**Conseil économique et social**

**Forum mondial de l'harmonisation  
des Règlements concernant les véhicules****Groupe de travail de l'éclairage et de la signalisation lumineuse****Soixante et onzième session**

**Questions diverses: autres questions****Proposition de projet d'amendements au Règlement n° 104  
(Marquages rétroréfléchissants pour les véhicules  
des catégories M, N et O)****Communication de l'expert de l'Association européenne  
des fournisseurs de l'automobile\***

Figure 3  
Marquage rétro réfléchissant de la classe F

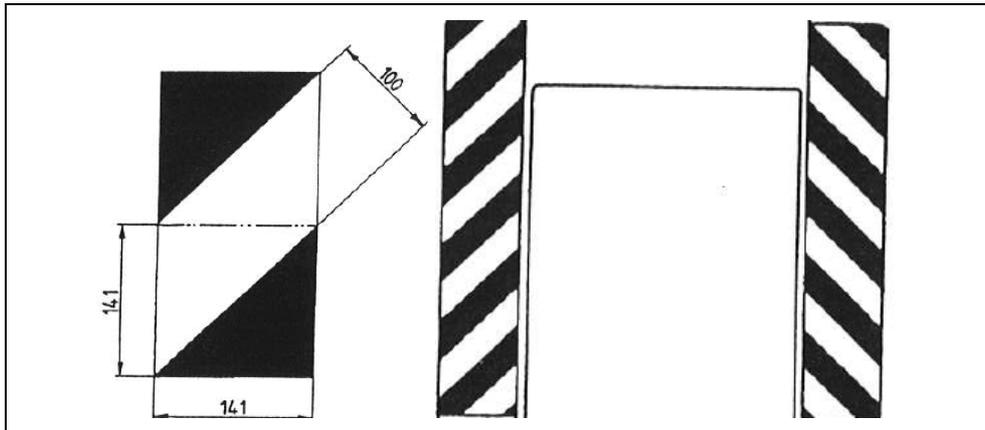
«**2. Marquages latéraux, arrière et/ou avant constitués de bandes (classe F)**»

**2.2.1 Les matériaux rétro réfléchissants des dispositifs de la classe F sont constitués de bandes diagonales rouges et blanches de 100 mm de large, inclinées vers l'extérieur et vers le bas selon un angle de 45°. La surface normalisée de base est un carré de 141 mm de côté dont une moitié, selon sa diagonale, est blanche et l'autre moitié est rouge, qui représente une surface standard (voir fig. 3).**

**2.2.2 Chaque élément constitutif d'un matériau de marquage rétro réfléchissant doit avoir une longueur minimum correspondant au minimum à 9 surfaces normalisées telles que décrites au paragraphe 2.2.1 ci-dessus sur les gros véhicules disposant d'un espace de montage disponible; ce chiffre peut toutefois être ramené à un minimum de 4 surfaces normalisées sur les véhicules ne disposant que d'un espace de montage limité.**
